产品及模具相关的问题点小结

1.1.1机构问题-简化机构

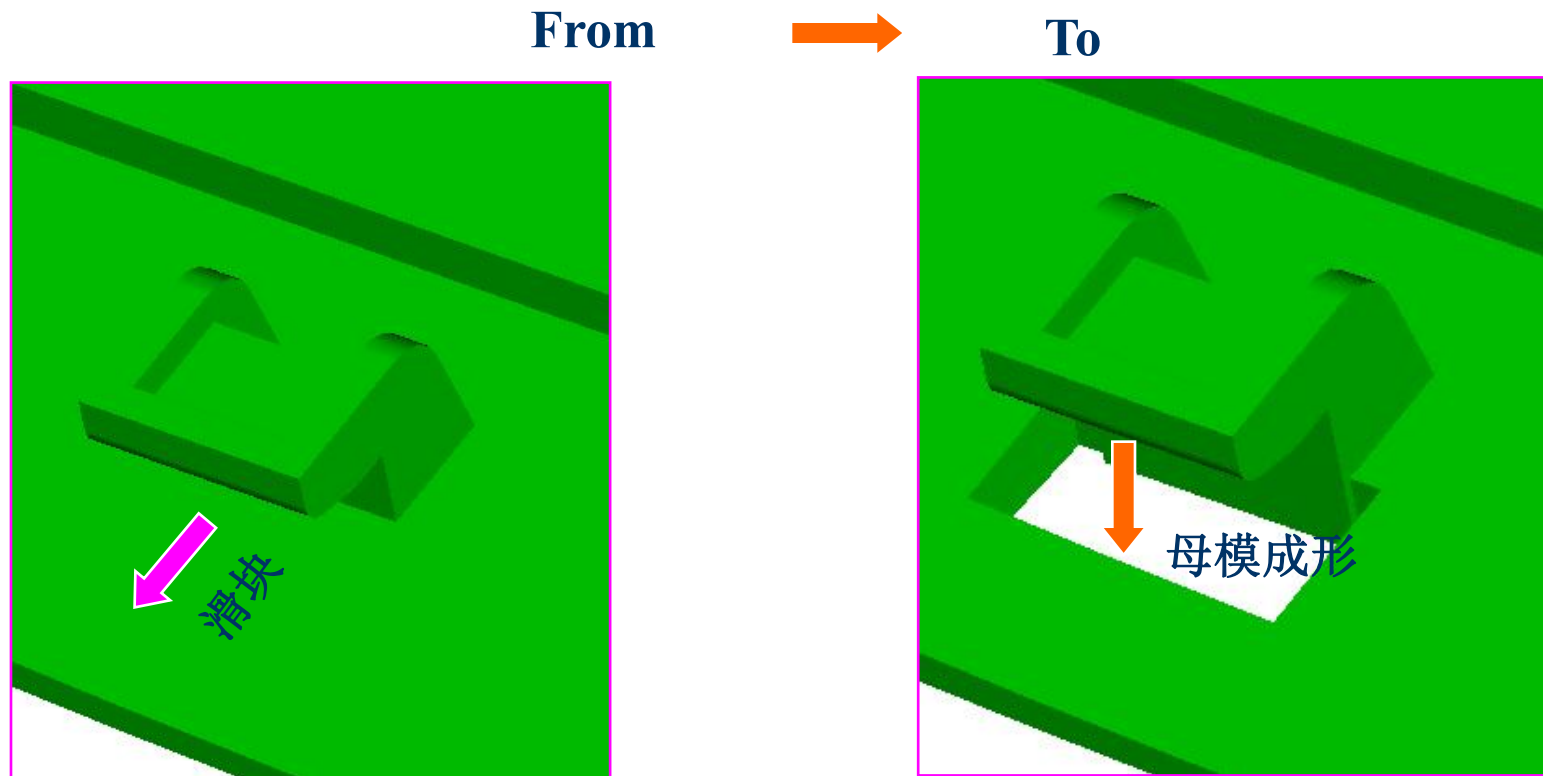
建议修改产品(是在不影响产品功能前提下).

1.1.2机构问题-简化机构

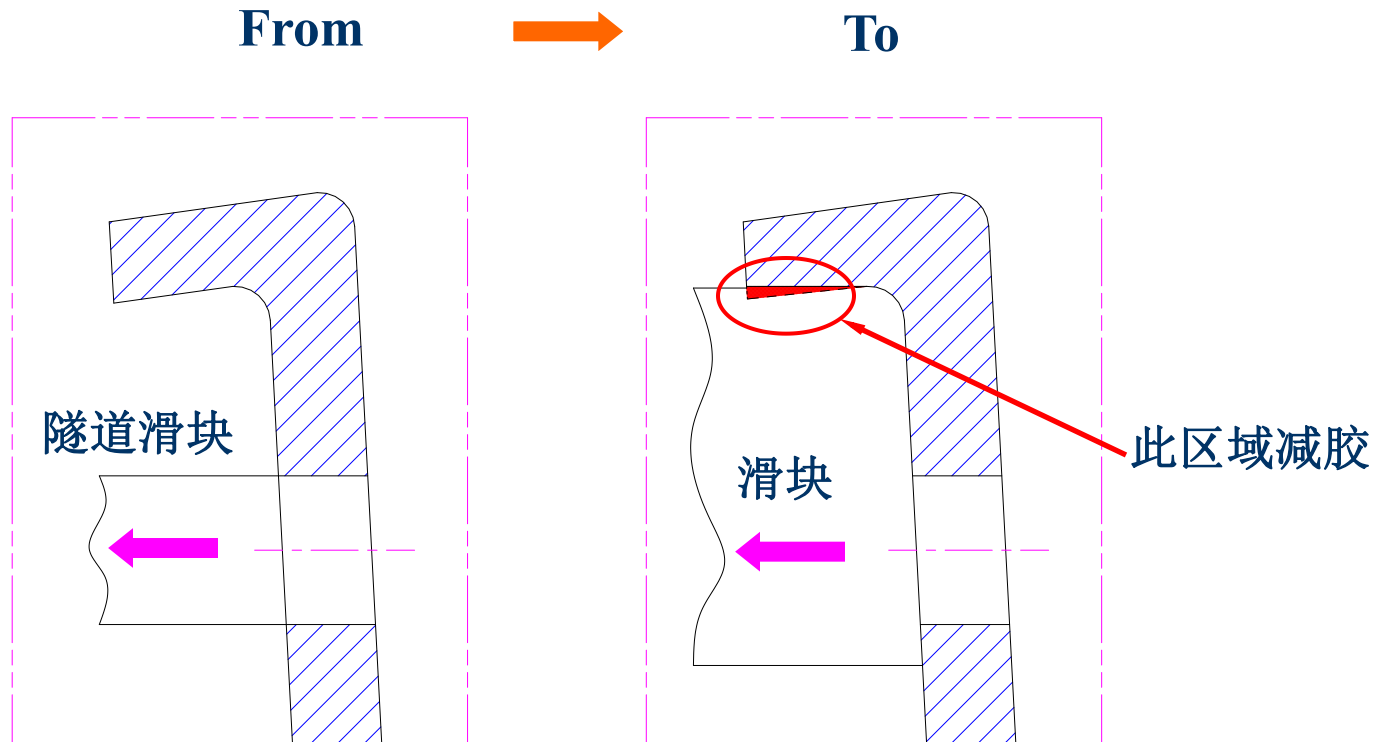
建议修改产品(是在不影响产品功能前提下).
修改之后可以简化模具结构.

1.3.1 机构问题-无法脱模

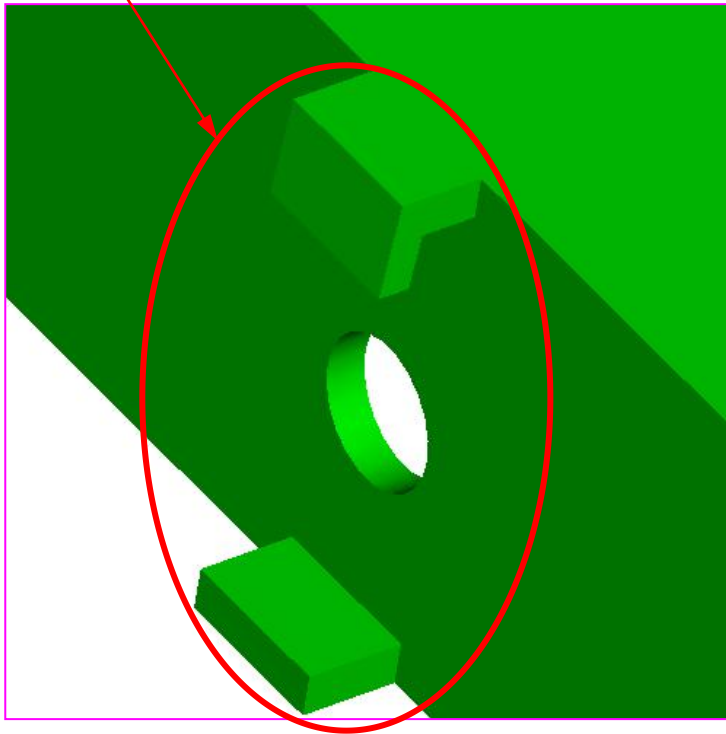
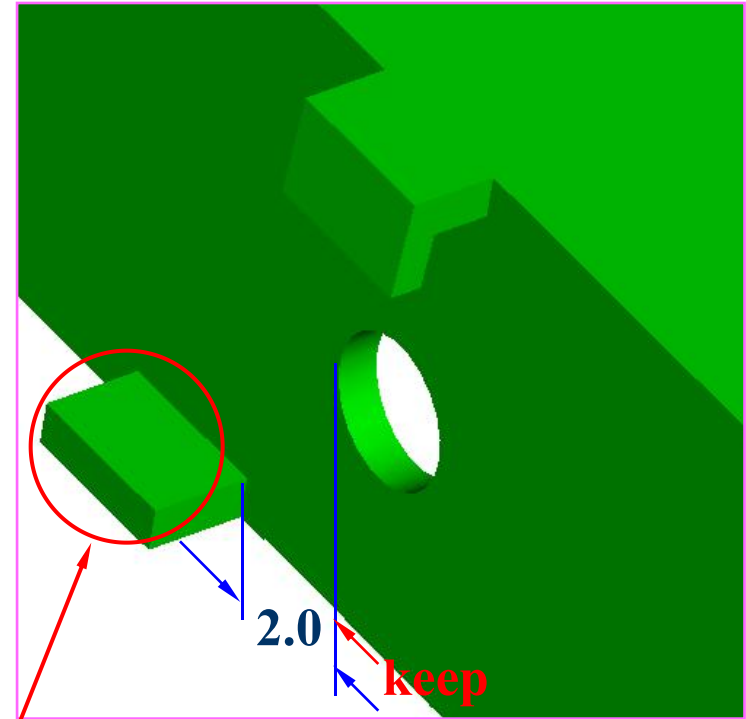
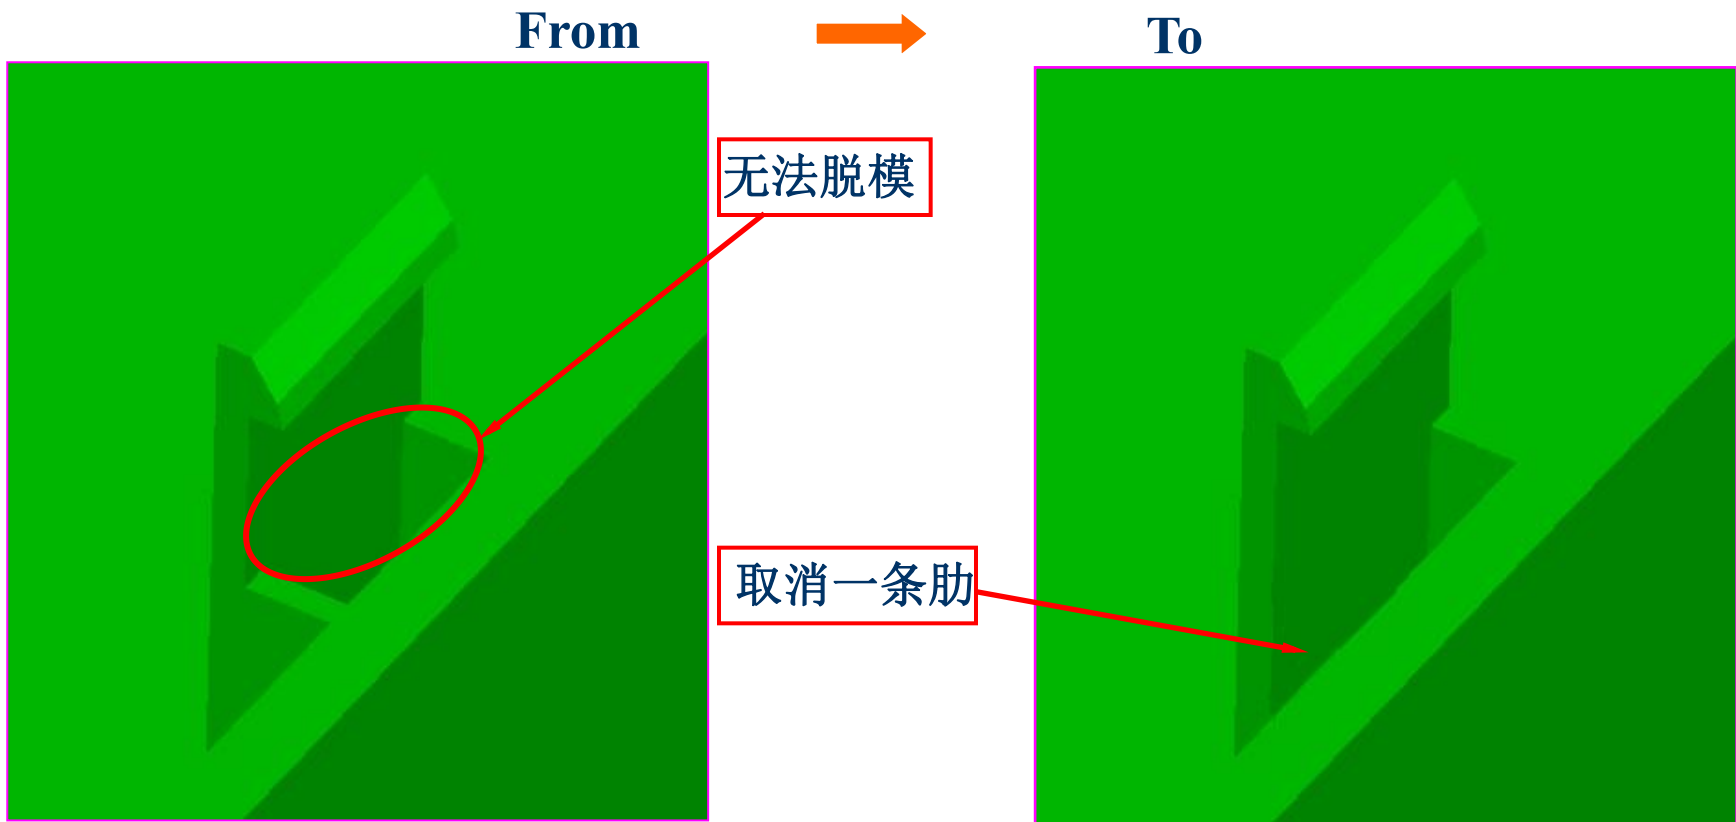
无法脱模

移动此特征

2.2.1 粘模问题-粘斜销

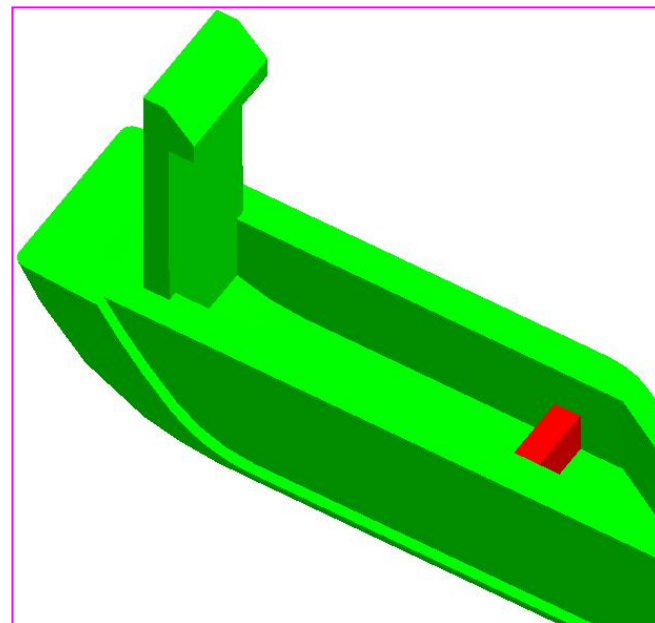
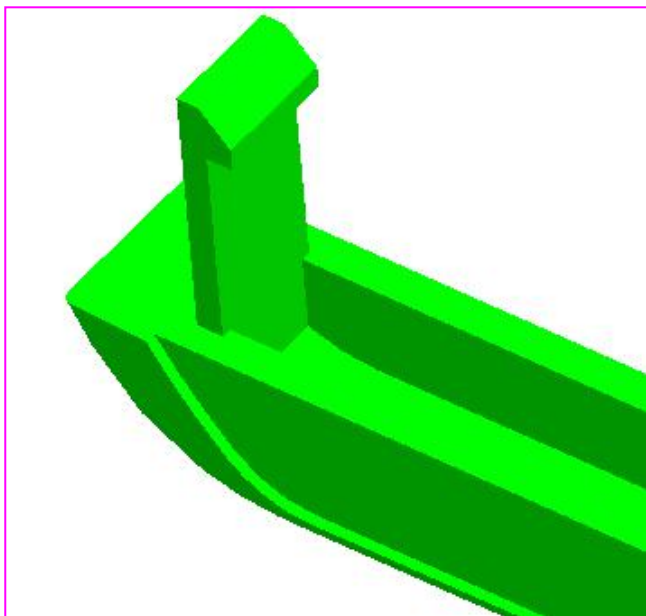
产品上加一条肋,在其右侧放一方销,以防止粘斜销(斜销被产品包住).

2.3.1粘模问题-粘公模

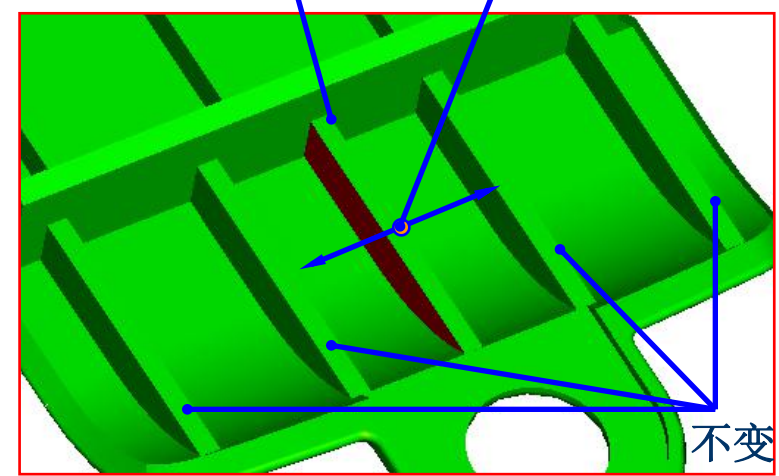
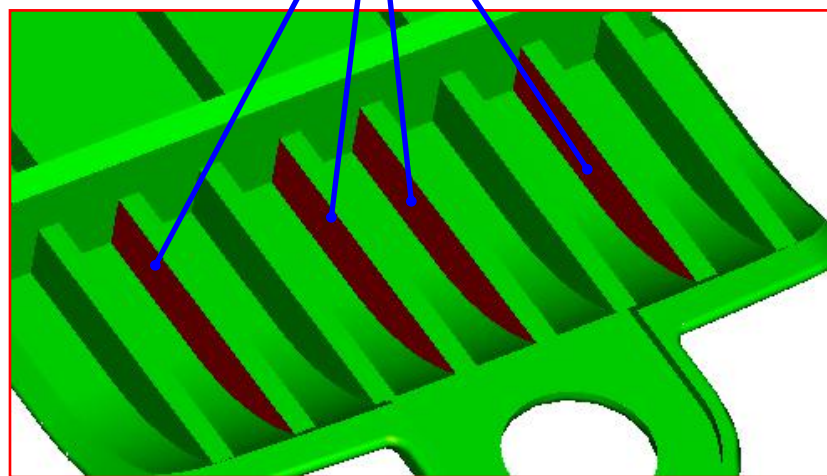
取消此红色肋

增加一条肋

以此为中间点

不变

3.1.9肉厚问题-缩水

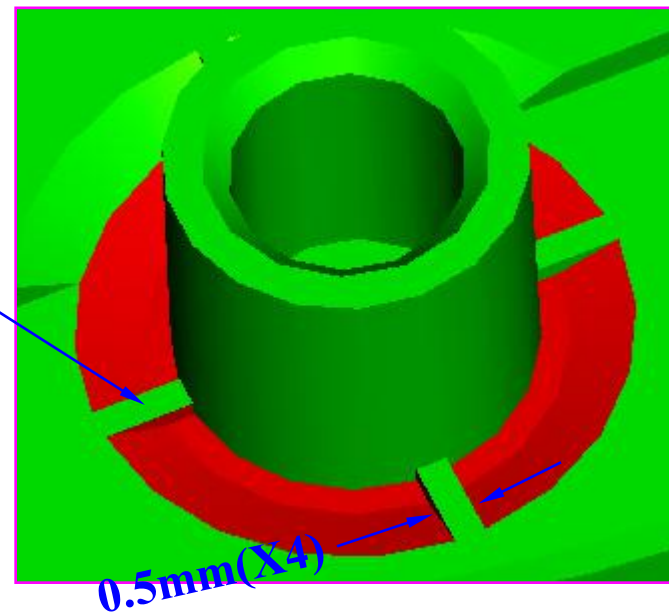
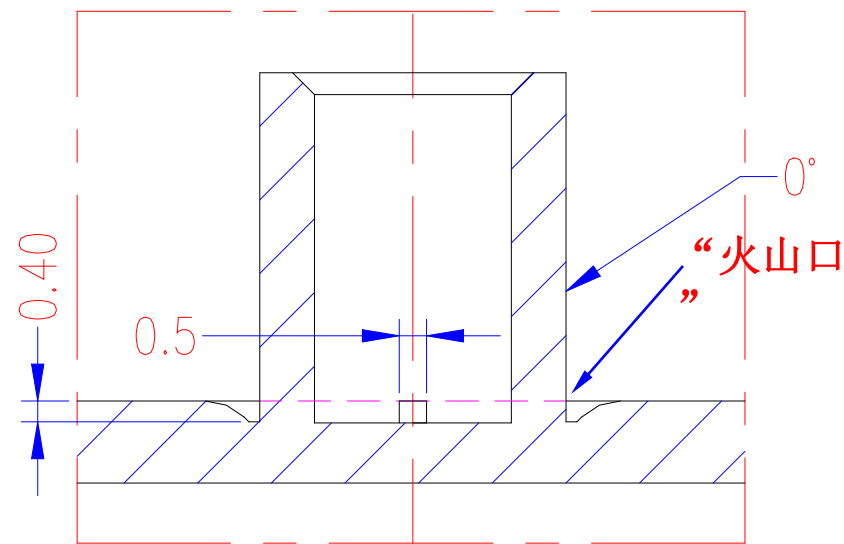
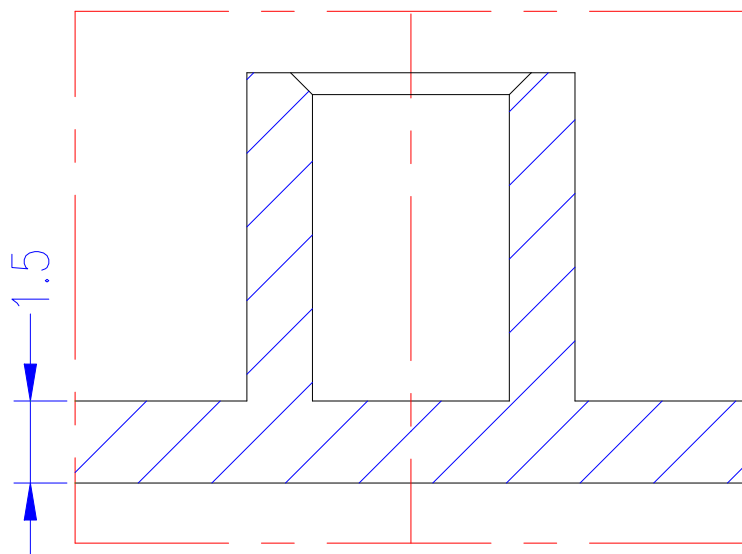
增加四条加强肋

3.2.2肉厚问题-阴影

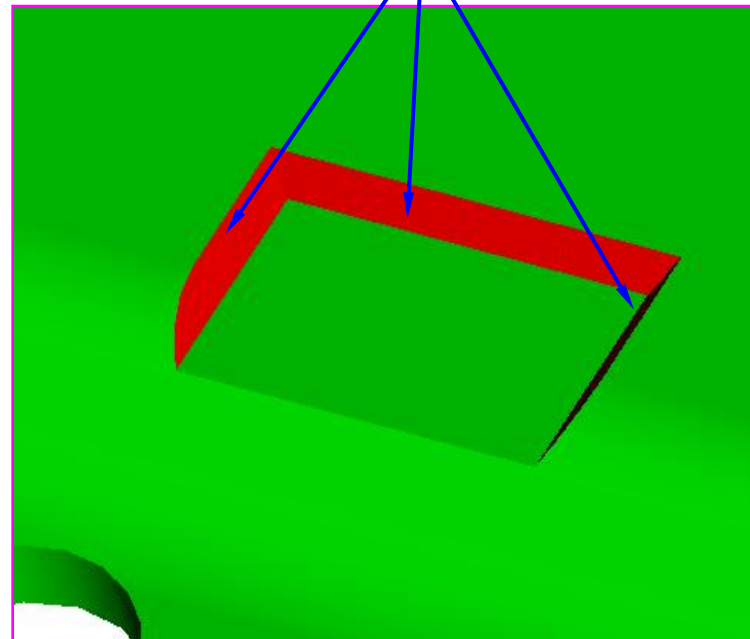
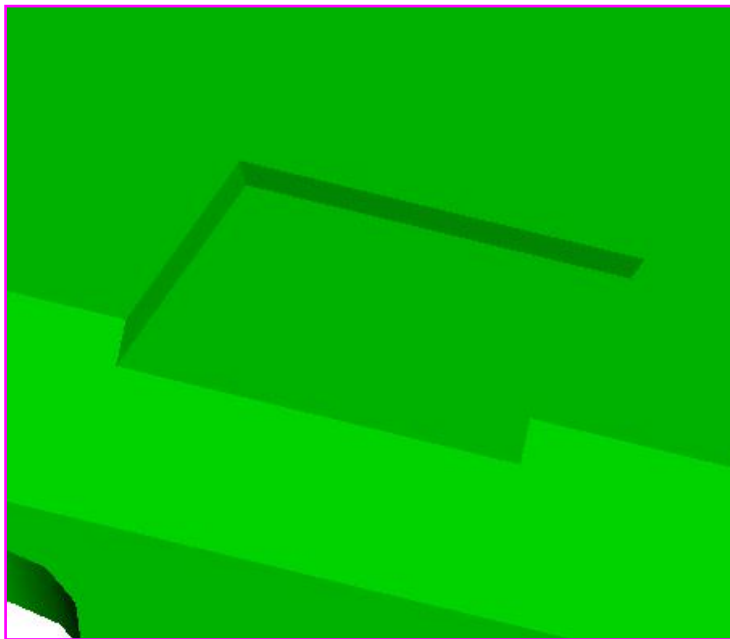
加斜面 (45°)

6.2强度问题-斜销类

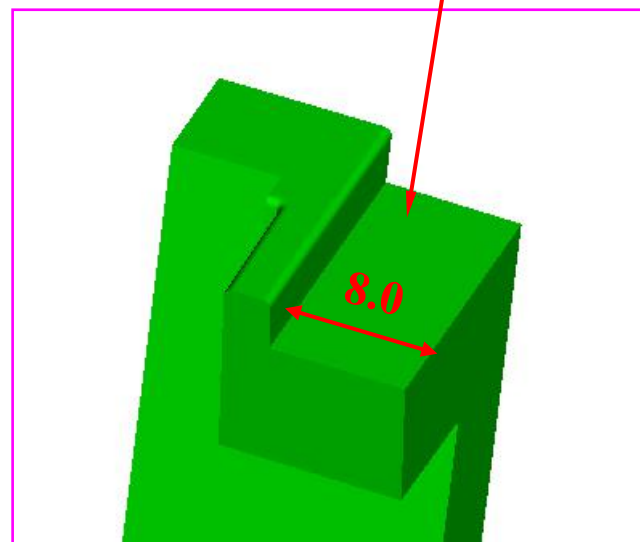
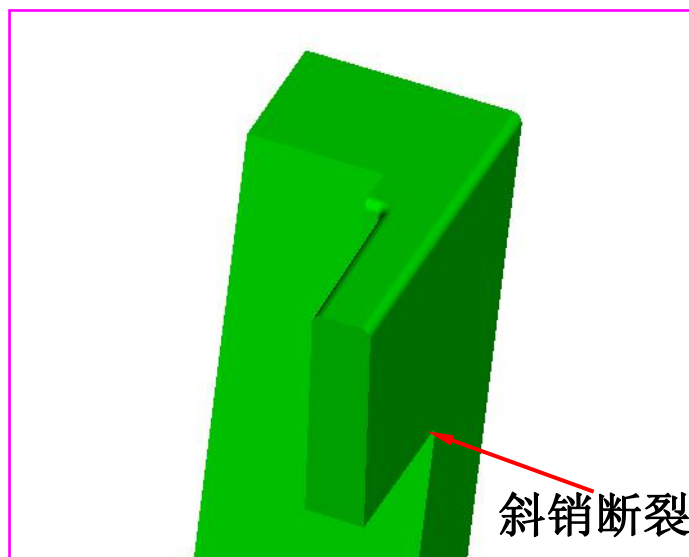
改善方案:向外侧加宽 8mm

9.1 拋光問題-透明件

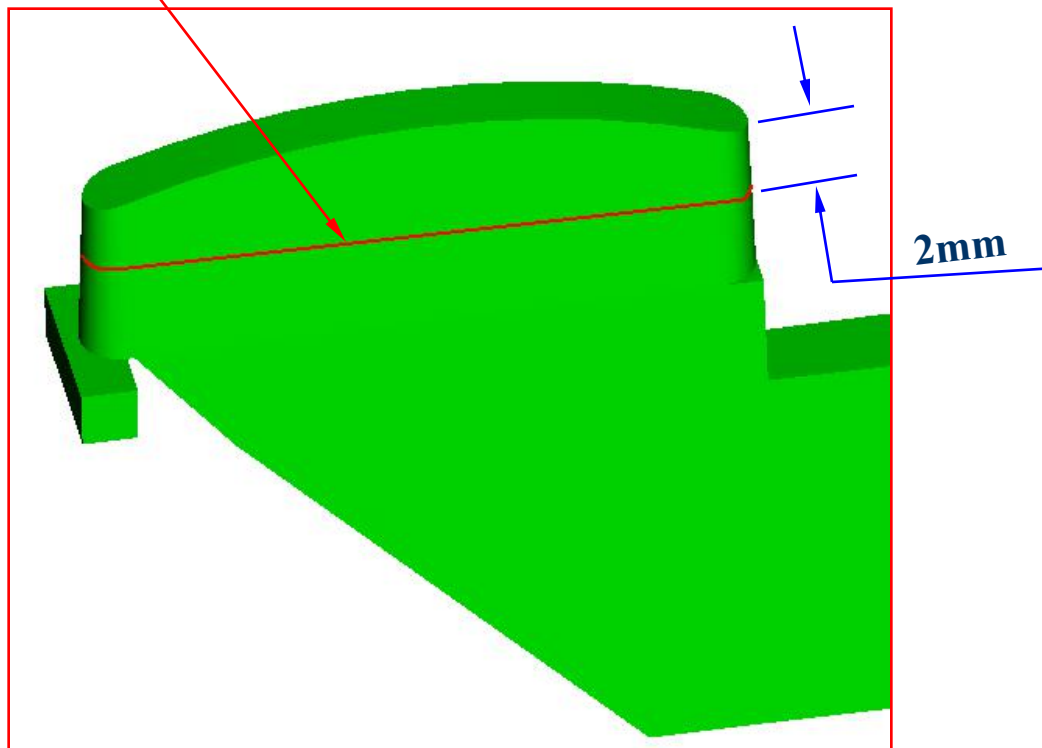
此件為透明導光件，需要做入子拋光，入子線如圖示：

紅色線為入子線

10.1 变形问题 - 增加肋

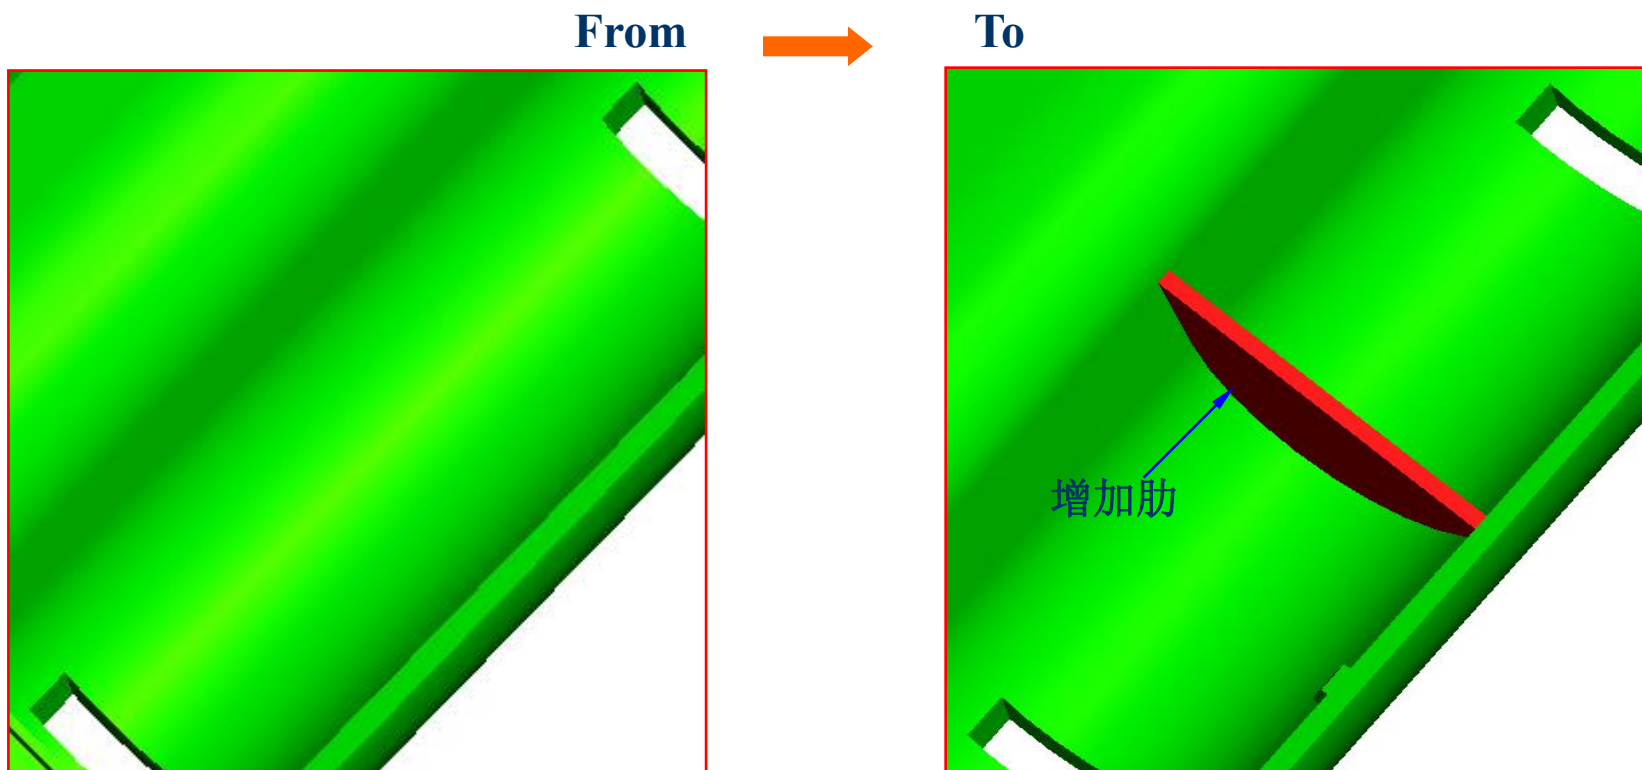
增加肋以减少产品变形量。
